Strahlenschutzkommission

**AVR-Versuchskernkraftwerk Jülich  
Genehmigung 7/16 AVR für den vollständigen Abbau  
gemäß § 7 Abs. 3 Atomgesetz**

Stellungnahme der Strahlenschutzkommission

Verabschiedet in der 231. Sitzung der Strahlenschutzkommission am 9./10. Dezember 2008

Abb. 1: Verschlussysteme des Reaktorgebäudes in verschiedenen Rückbauphasen

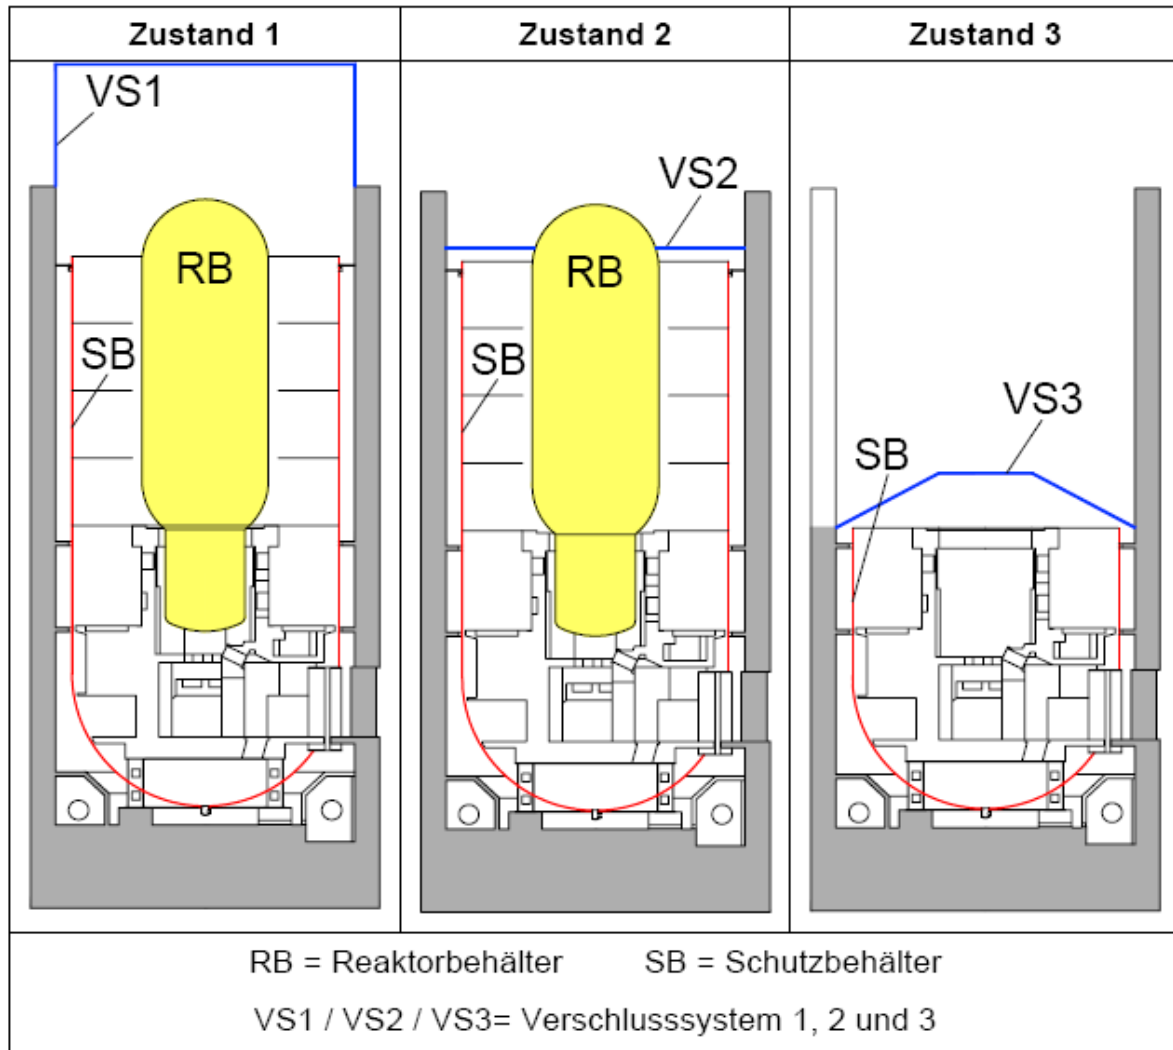
Für den Ausbau des Reaktorbehälters und für die weiteren Rückbauschritte werden zum Einschluss kontaminierter Bereiche Verschlussysteme (siehe Abbildung 1) eingebaut und eine gerichtete Luftströmung zu den kontaminierten Bereichen hin gewährleistet /08(0004)SSK/A701-1/U 4-2b/.

Vor dem Wechsel zum nächsten Verschlussystem wird dieses eingebaut, der Zwischenbereich dekontaminiert und danach das vorherige Verschlussystem demontiert. Der Reaktorbehälter erhält zur Fixierung der Kontamination einen Anstrich. Hierbei werden die vor dem Ausbau unzugänglichen Bereiche und die in dieser Phase nicht verschließbaren Öffnungen abgedeckt.

Die Verwendung der Verschlussysteme mit der vorausgegangenen Dekontamination der entsprechenden Bereiche und die Fixierung der Kontamination des Reaktorbehälters vor dem Ausbau stellen aus Sicht der SSK wirksame Maßnahmen zum Einschluss der radioaktiven Stoffe dar. Diese Maßnahmen und die weiteren Maßnahmen zur Vermeidung von Kontaminationsverschleppungen sind geeignet, die Anforderungen des § 44 StrlSchV zu erfüllen.
